54. TITULO DISPOSICION DE MONTAJE DE APARATOS ELECTRICOS EN CAJAS DE EMBUTIR

DIVISION DE NUEVAS CREACIONES
PRIMER EXAMEN DE FORMA

SUPERINTENDENCIA DE INDUSTRIA Y COMERCIO
PRIMER EXAMEN DE FORMA

CONCEPTO TÉCNICO

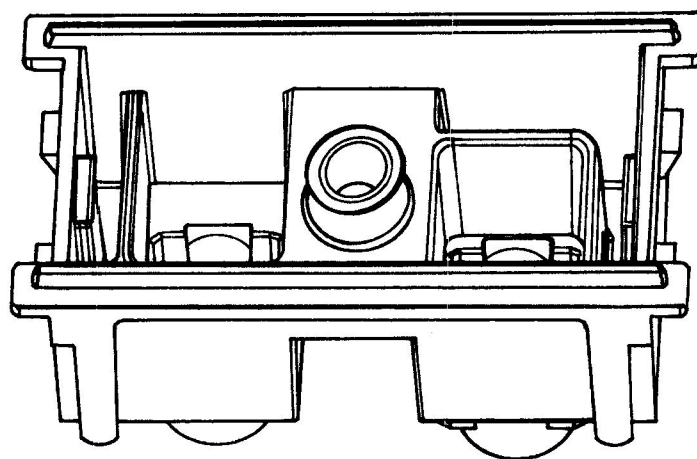
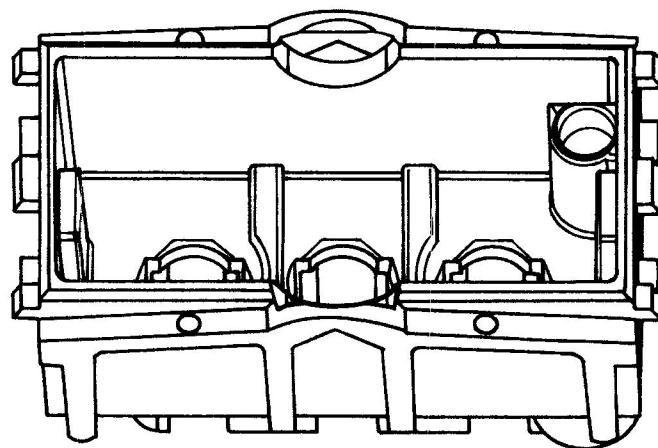
- ▶ los dibujos, de acuerdo con lo establecido en el artículo 4-d del Decreto 117 de 1994, porque no se presentaron las figuras 6 y 7 que se mencionan dentro del texto de la descripción; y porque las figuras 4a y 5a carecen de numerales o signos de referencia;

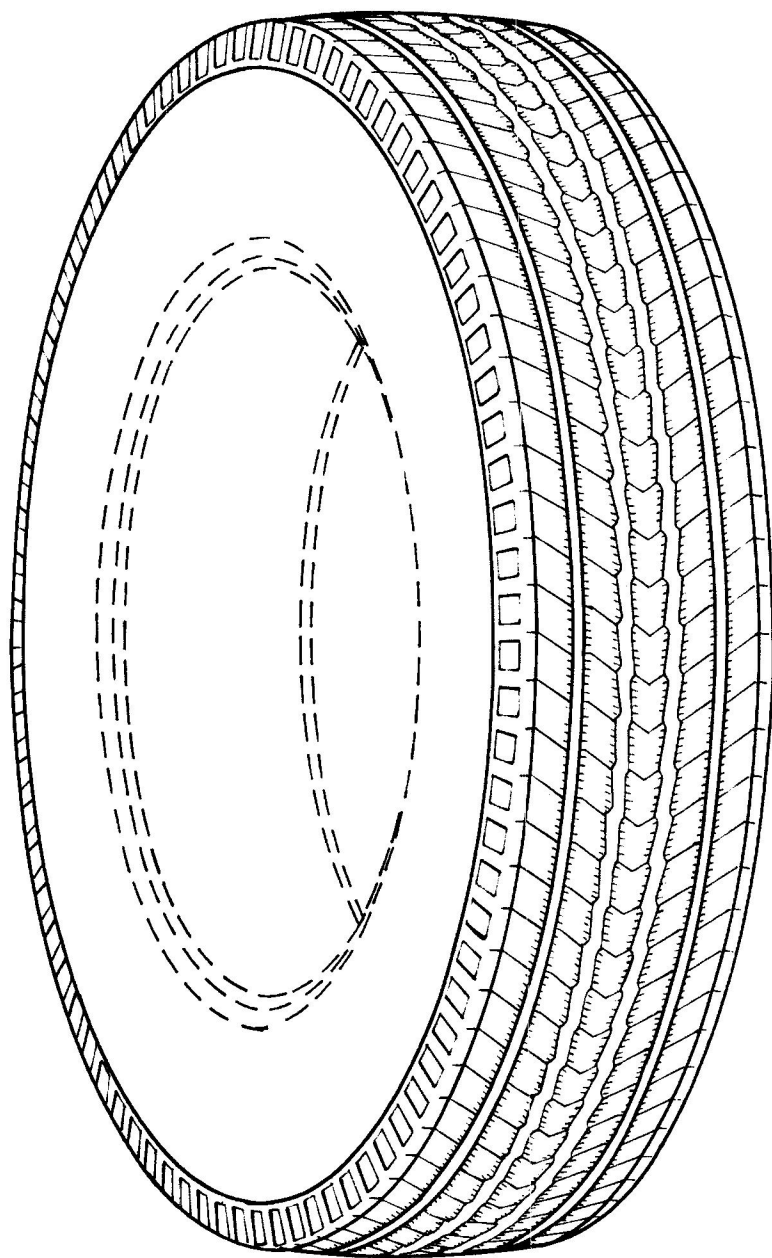
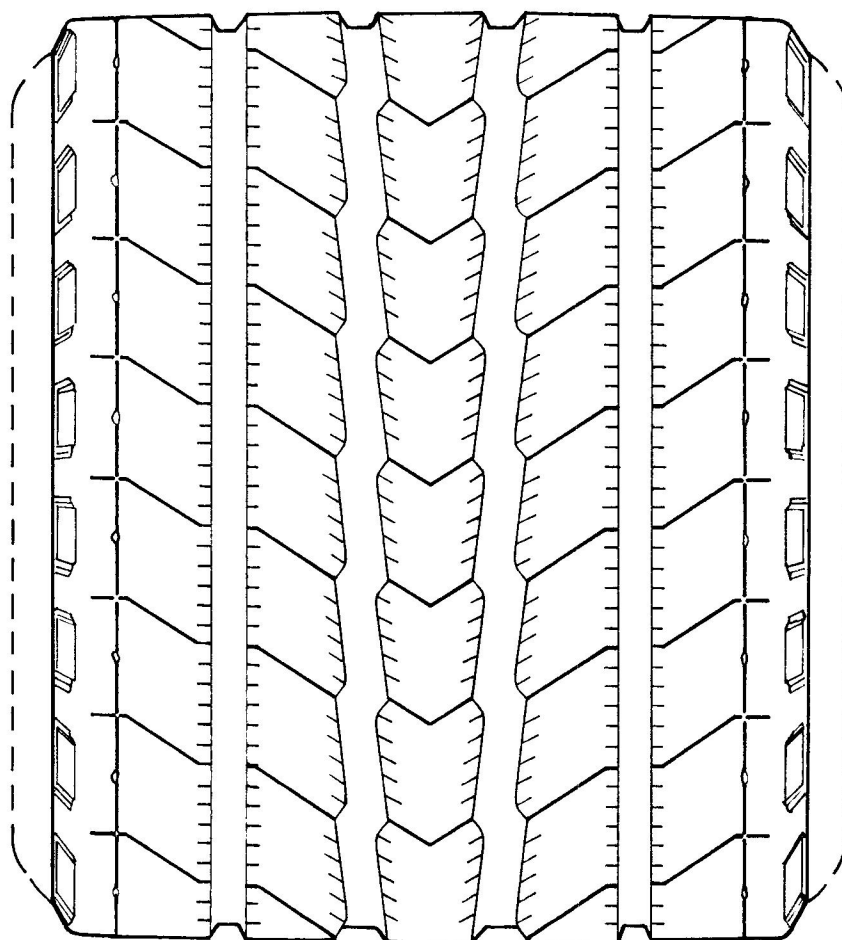
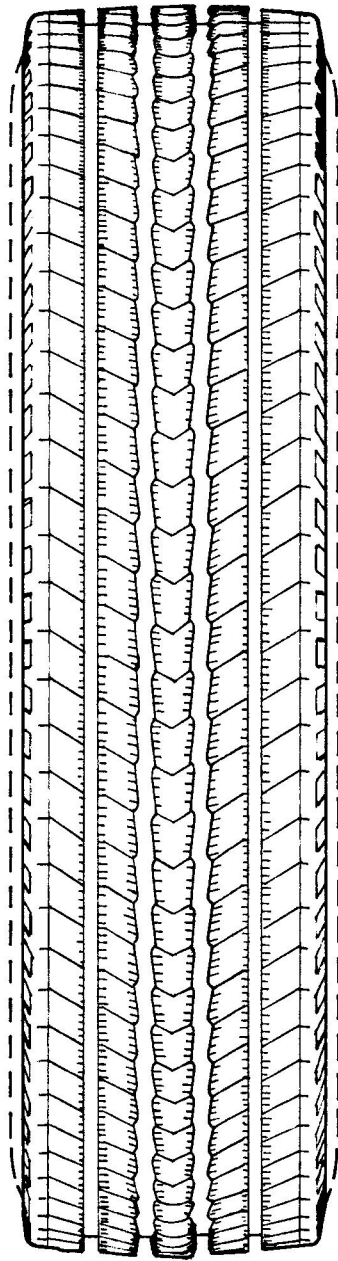
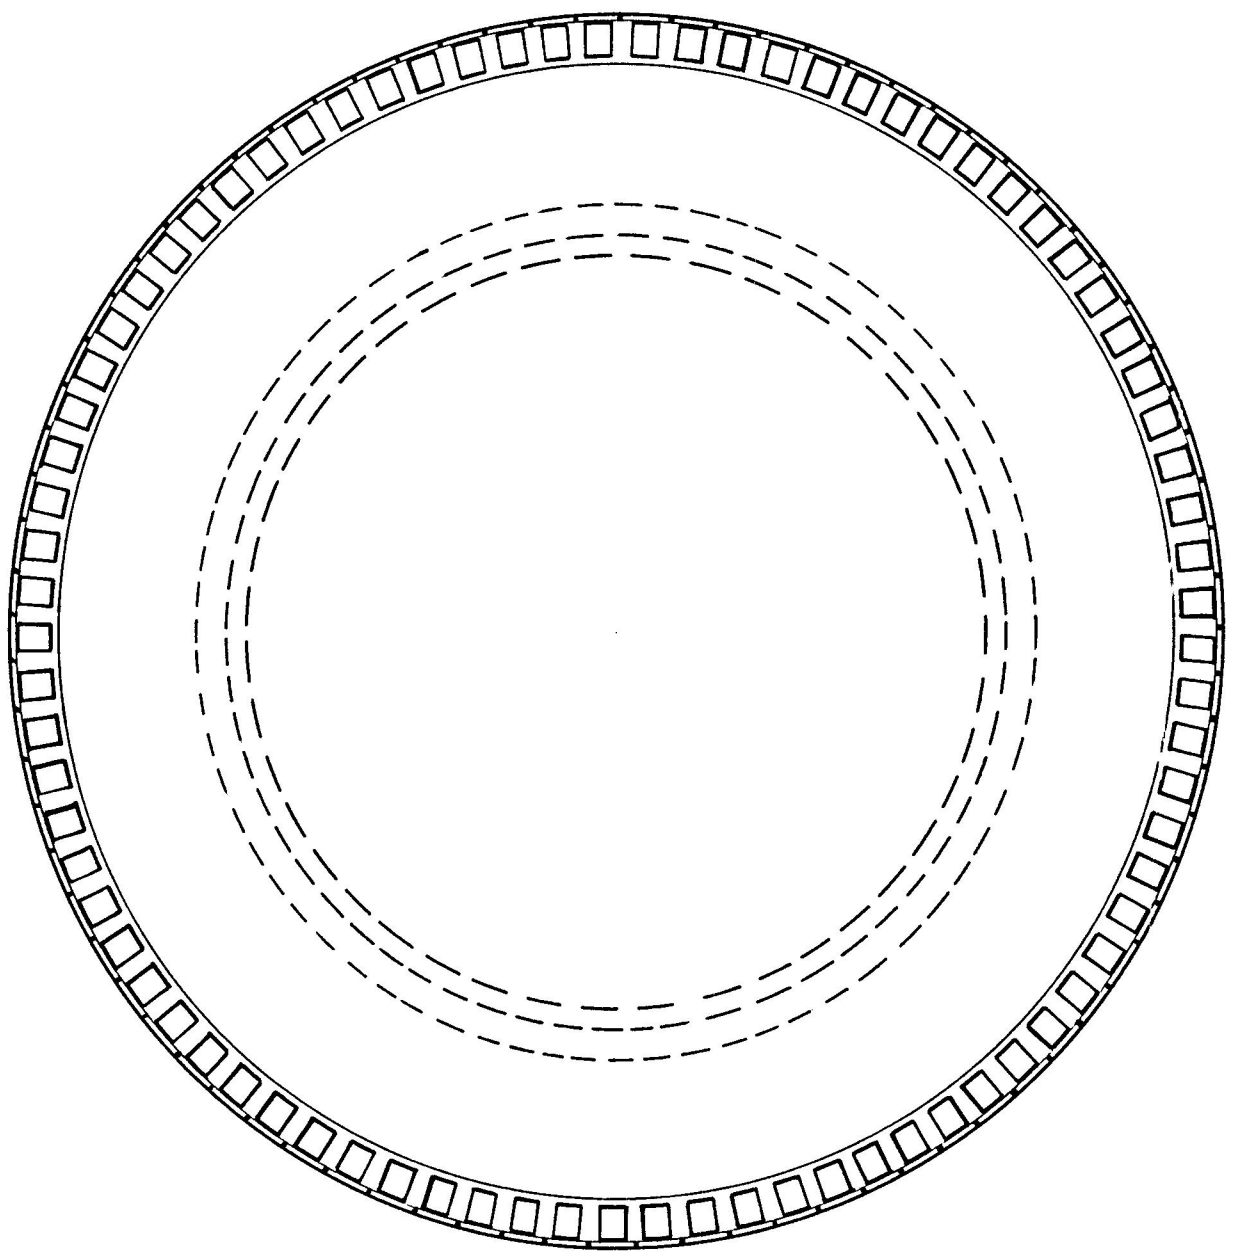
- ▶ una revisión a los dibujos, porque en los folios 20 a 23 aparecen unas figuras que ilustran diferentes vistas de una llanta neumática, sin relación con el objeto de la solicitud;
